Gegenstand: Feder für Drosselklappe

Betroffen: Alle Motoren der Baureihe:

**L 2400 EF, DF,
L 2400 ET, DT**

Anlass: In zwei Fällen ist die Rückzugfeder der Drosselklappe nach der TM 67 gebrochen. Dadurch kann die eingestellte Triebwerksleistung nicht mehr verändert werden, wodurch unsichere Flugzustände hervorgerufen werden können.

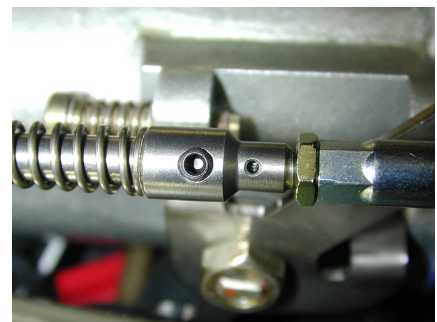
Säge- und Feilspäne vom Motor abblasen. Sicherungsbügel von der Kugelpfanne des Teleskoprohres abnehmen. Kugelpfanne in den Kugelzapfen eindrücken und Sicherungsbügel wieder montieren. Druckfeder auf das Teleskoprohr aufstecken.

Das zweite Teleskoprohr von außen leicht einfetten und in die Feder einführen. Feder soweit zusammendrücken bis beide Teleskoprohre in einander gleiten. Im zusammengedrückten Zustand der Feder das zweite Teleskoprohr auf die Einstellhülse des Bowdenzuges stecken. Prüfen ob das Teleskoprohr richtig auf Einstellhülse eingerastet ist.

Bowdenzug in die Einstellhülse so weit einführen, bis das Ende der Seele in der Kontrollbohrung neben der Madenschraube zu sehen ist. Madenschraube festziehen und mit Sicherungslack sichern. Außenhülle des Bowdenzuges bis zum Anschlag in die Einstellhülse eindrücken und mit Draht sichern.

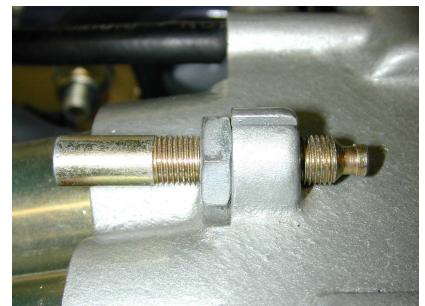
An der Einstellhülse des Bowdenzuges die Gummiabdichtung entfernen (sie wird nicht mehr benötigt) und die Einstellhülse nach Lösen der Kontermutter heraus schrauben.

Mittig über der Gewindebohrung für die Einstellhülse des Bowdenzuges einen Schlitz einsägen. Breite des Schlitzes 2,2 bis 3 mm. Schnittkanten entgraten.

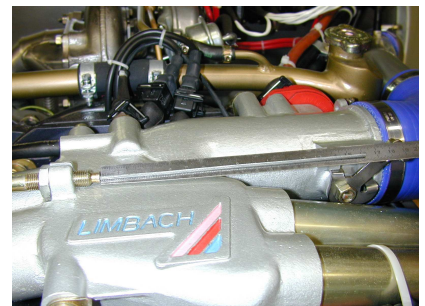
Gashebel in der Zelle auf „Vollgas“ schieben und anschließend ca. 3 bis 4 mm zurück ziehen. Bowdenzug in die Einstellhülse einführen. Darauf achten, dass Bowdenzughülle bis zum Anschlag in der Einstellhülse steckt.

Am Motor die Seele des Bowdenzuges 161 ± 1 mm vom Ende der Einstellhülse gemessen mit einem scharfen kräftigen Seitenschneider abschneiden. Bowdenzug anschließend aus der Einstellhülse wieder herausziehen.

Abb. 2

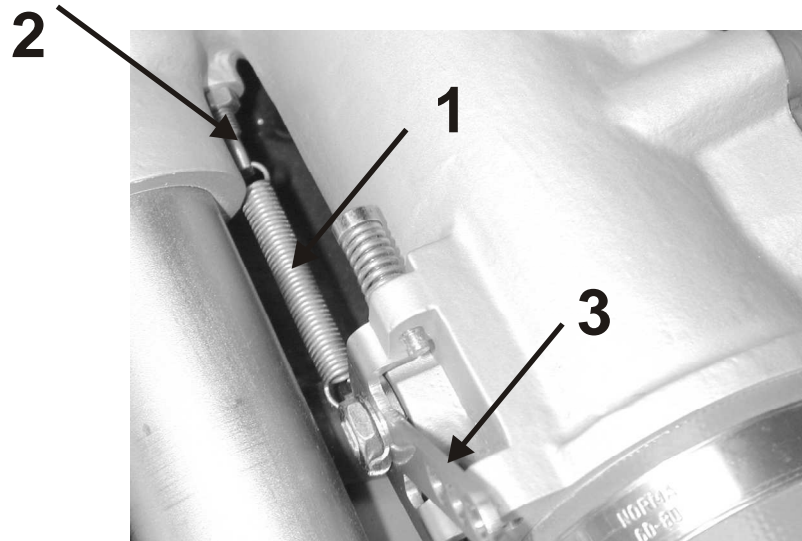
Bei Motoren an denen noch nicht die Maßnahmen der TM 67 durchgeführt worden sind (Abb. 2), ist auch die ursprüngliche Feder (1) zu entfernen.

- Nach dem Entfernen der Feder (1) kann das Federlager (2) am Motor verbleiben.

Abb. 1

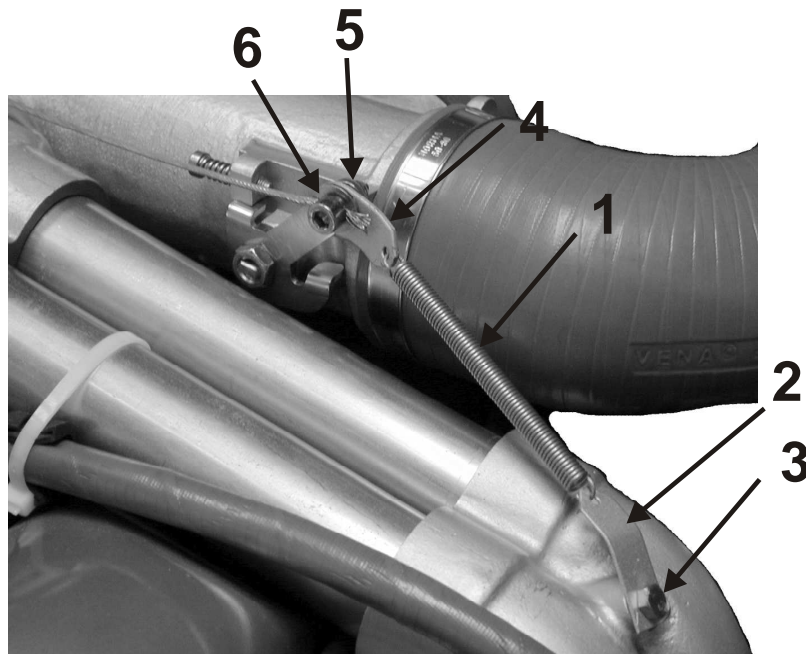
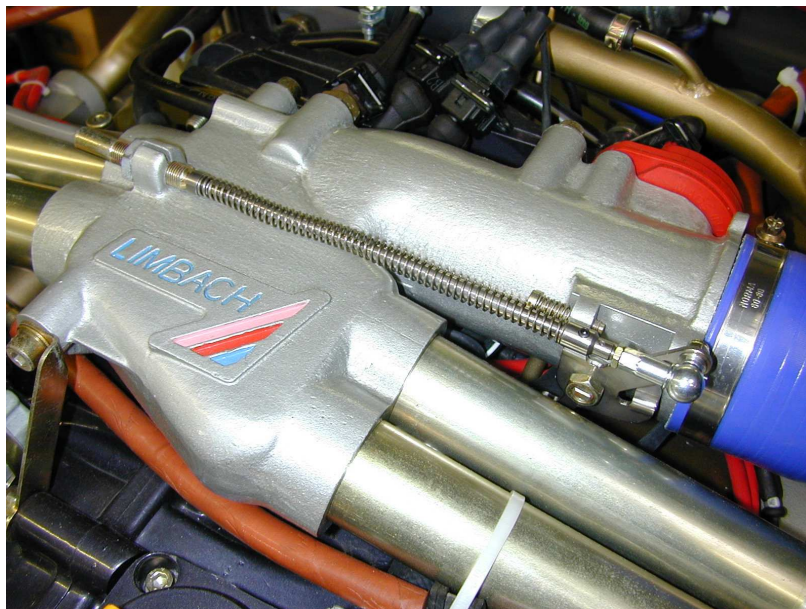
Maßnahmen: Der anlässlich der TM 67 verwendete Federsatz (Abb. 1) ist zu entfernen und durch einen Teilesatz (Abb. 3) zu ersetzen.

Neuer Zustand
